ADMINISTRACIÓN NACIONAL DE ELECTRICIDAD

LICITACIÓN PÚBLICA INTERNACIONAL ANDE N° 1483/19
"Proyecto de Construcción e Interconexión de la Subestación Santa Rita"

COMUNICACIÓN ACLARATORIA N° 7

Asunción, 2 de julio de 2019

Differential Conventional-Optical (ANSI 87L)

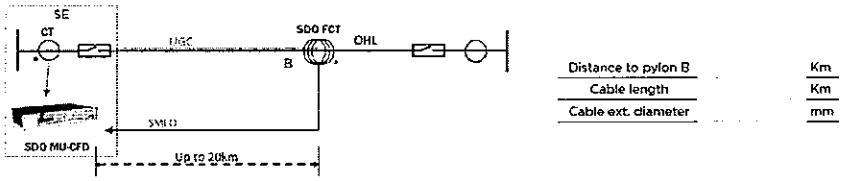
Favor especificar el alcance previsto para los ítems SICP 263 y 723, de Suministro y obras de implementación del sistema de Protección de Líneas Híbridas, ya que ambas opciones sugeridas por la EETT N° 32.00.21 requerirían de servicios auxiliares no contemplados en la Estación de Mufas. Favor confirma si es posible contar con una alimentación con PD exclusivo del sistema de distribución de la ANDE para la estación de mufas y si es necesario incluir un generador para garantizar la operación continua del módulo de la

protección (módulo de ondas viajeras o TC óptico + MUX dependiendo del caso) que se monte en dicho estación de mufas.

Al respecto, sírvanse considerar para la elaboración de sus Ofertas, que en principio, la solución a ser implementada en el sector de mufas debería ser totalmente pasiva (sin fuente de alimentación externa), para lo cual se podrían instalar por ejemplo TCs ópticos del tipo flexible, cuyas señales serían multiplexadas (por un equipo pasivo) que se comunicaría a través de un cable OPGW (o Armored) con la Merging Unit que residiría en el panel de la protección de distancia. A seguir se reproduce un esquema orientativo de dicha solución particular.

Components		Qty
SDO FCT	Flexible Current Transformer	3
SDO MUX	Optical TD Multiplexer	1
SDO MU CFD	Merging Unit 1 optical channel required Current Analog input required	1
